令和4年度 田野畑村通学路合同点検

点検箇所一覧表

令和5年3月24日更新

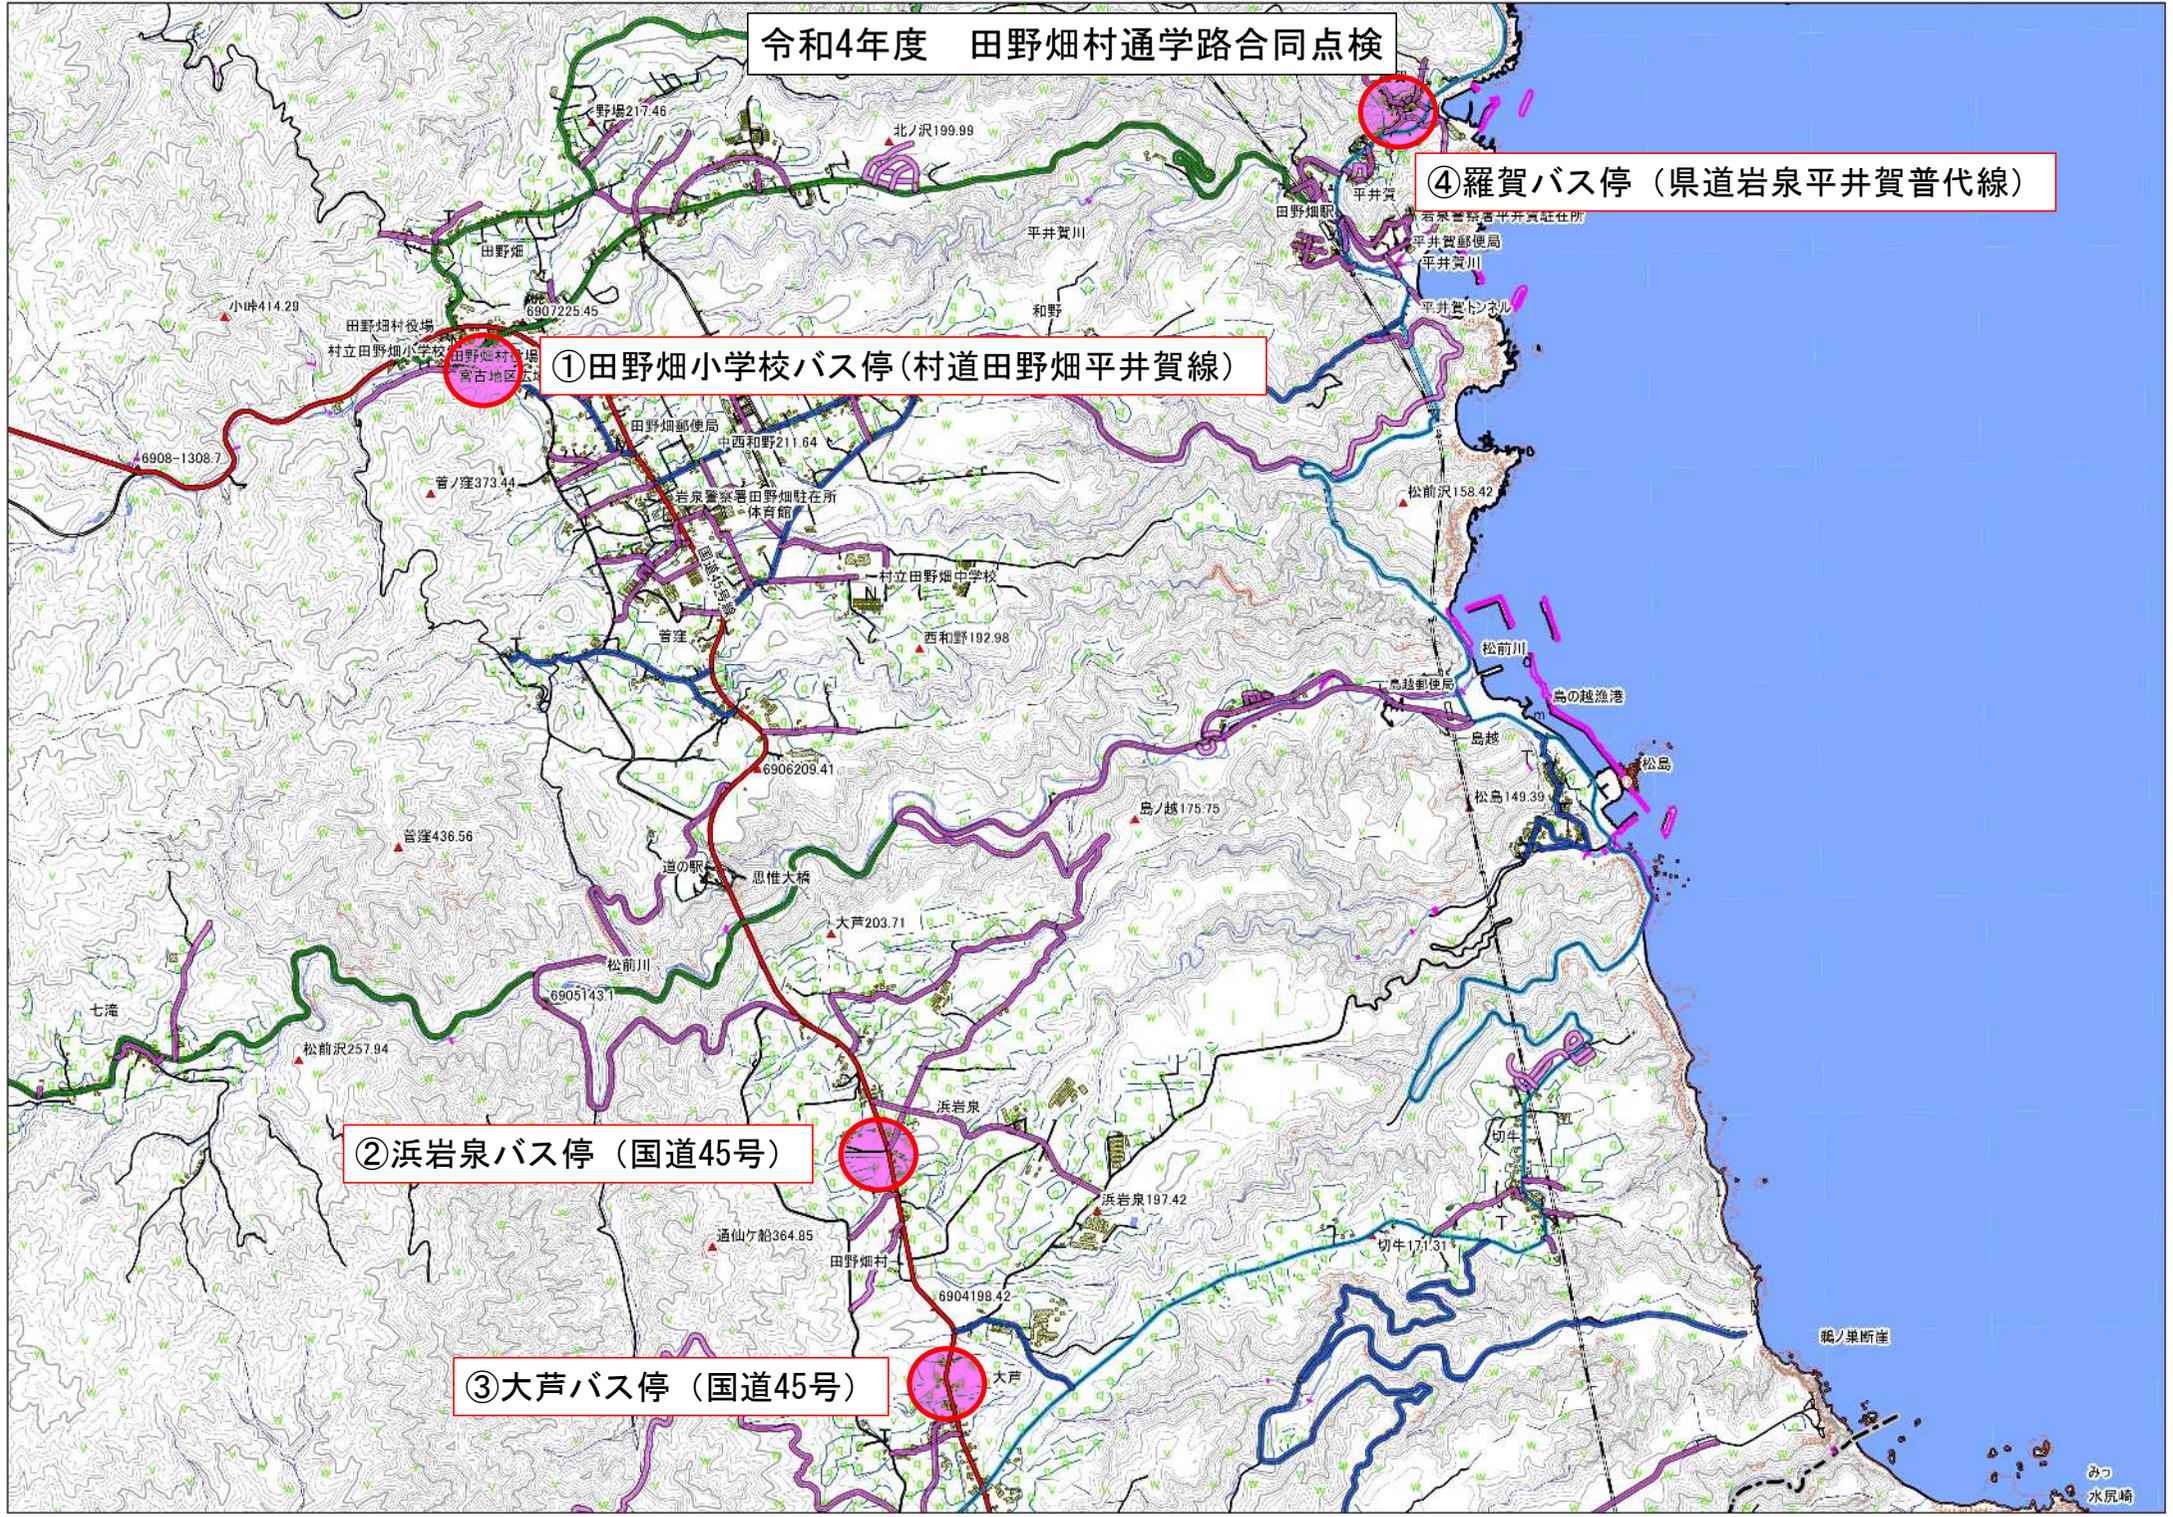
点検番号	路線名	箇所	通学路の状況・危険の内容	対策内容	担当機関	備考
1	村道田野畑平井賀線	田野畑小前バス停	①バス停留所周辺に一般車両が駐停車しバスの運行の妨げになっている。(接触事故や急ブレーキによる車内事故などの原因になる。) ②村道交差点箇所、安全不確認による交通事故が懸念される。(三治道田野畑中央IC開通により交通流動の変化によるもの。)	①路面表示による一般車両の駐停車禁止措置をとる。 ※令和5年3月17日 「バス優先」区画線明示実施完了。 横断歩道の塗り直し完了。 ②現地調査を実施し、一時停止または注意喚起を促す看板等の設置を検討する。 ※令和5年3月17日 交差点注意喚起看板設置完了。	①地域整備課、企画観光課 ②岩泉警察署、地域整備課	
2	国道45号	浜岩泉バス停	①バス乗車箇所付近に開口部があり、児童が転落する可能性がある。	①現地調査を実施し適切な処置をする。 ※令和4年11月24日 開口部転落防止措置完了。	①三陸国道事務所	
3	国道45号	大芦バス停	①横断歩道のラインが薄くなり危険である。 ②バス停が老朽化し不安定な状態。(強風等で倒れる可能性あり) ③国道取付村道交差点部に注意喚起を促す路面標示が必要。(村道白坂線)	①横断歩道の塗り直しを行う。 ②バス停を修繕する。 ※令和4年11月15日 修繕完了。 ③現地調査を実施し、路面標示の設置を検討する。 ※令和5年3月17日 イメージハンブ設置完了。	①岩泉警察署 ②企画観光課 ③地域整備課	【関連】 令和5年1月26日 国道45号 大芦地区バス停車帯完成
4	県道岩泉平井賀普代線	羅賀バス停	①バス停留所付近に交差点があり、見通しが悪く危険である。	①安全を確保できる箇所へバス停の移設を検討する。 ※令和5年4月1日より バス停の位置移設による運行開始。	①企画観光課
